メルスノーワイド専用架台 モデルチェンジ

DT-R 用 防雪フード 新仕様のお知らせ & 選定時のご注意

型名：MOPAC-HW140(S)-RHKD-3

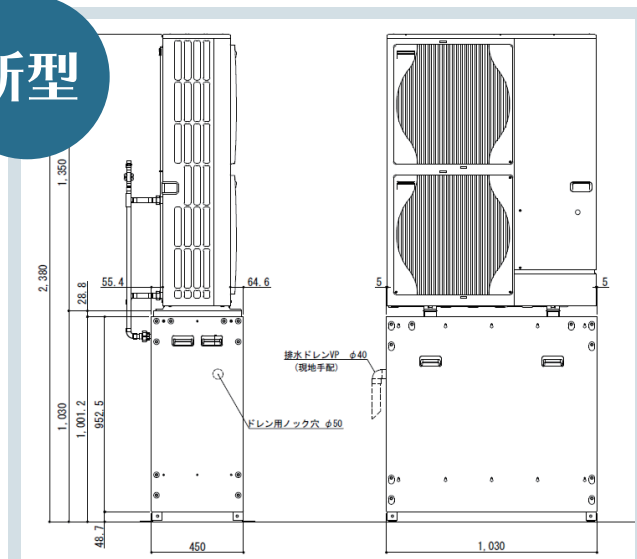
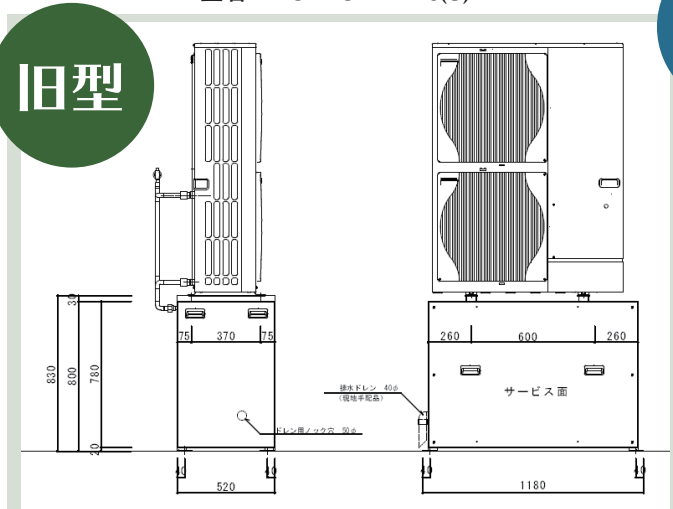
POINT
1

幅、奥行きコンパクト化

架台の幅が90mm、奥行きが70mmコンパクトになり、架台端部に雪が積もりにくくなるように改良致しました。重量も12.5kg軽くなり、搬入がしやすくなりました。

POINT
2

室外機設置高さ 200mmUP

ヘッダーからG.L.までの距離を長くすることにより配管接続が容易になりました。

POINT
3

支持部材の強化

支持部材を増やすことにより、ポンプやヘッダー等の部材の固定をより強化しました。

POINT
4

アンカープレートの向きが変更可能に

アンカープレートを現地で変更できるように取外しできる仕様になりました。

POINT
5

フレームの材質を変更

フレームをSS400+溶融亜鉛メッキからZAM素地に変更しました。

設置
イメージ

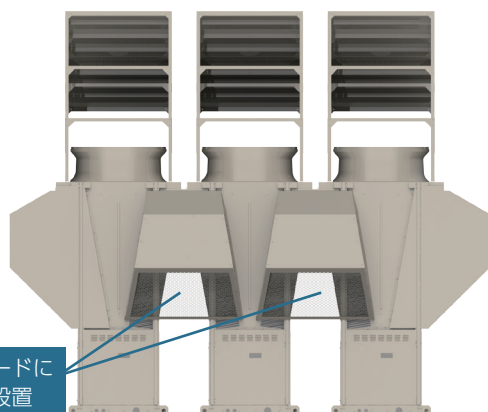
公共建築向け 新仕様のお知らせ

積雪地区で公共建築工事標準仕様が求められる場合は DT-R 用防雪フード「公共建築仕様（防鳥網付吸込フード）」で対応可能です。公共建築工事標準仕様の場合、フィンガードを設けなければいけません。しかし、防雪フードとフィンガードは併用できません。そこで積雪地区で公共建築工事標準仕様が必要な場合は防雪フード+防鳥網にて現場対応致します（三菱電機㈱冷熱システム製作所様とお打合せ済み）。価格・詳細な仕様に関してはヤブシタ冷熱システム課（011-624-0022）までお問い合わせ下さい。

設置
イメージ

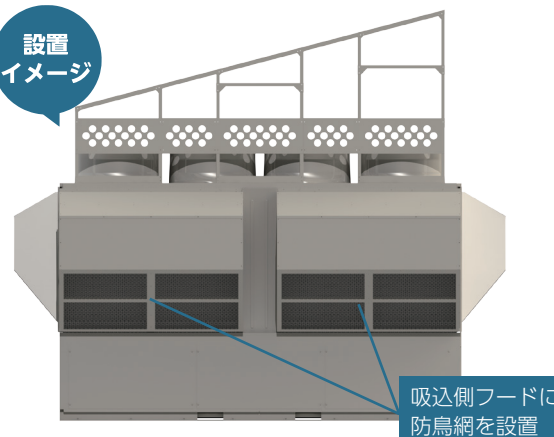
DT-R 用防雪フード 散水設備との併用について

DT-R 用防雪フードと散水設備は併用できませんので、ご了承の程宜しくお願い致します。
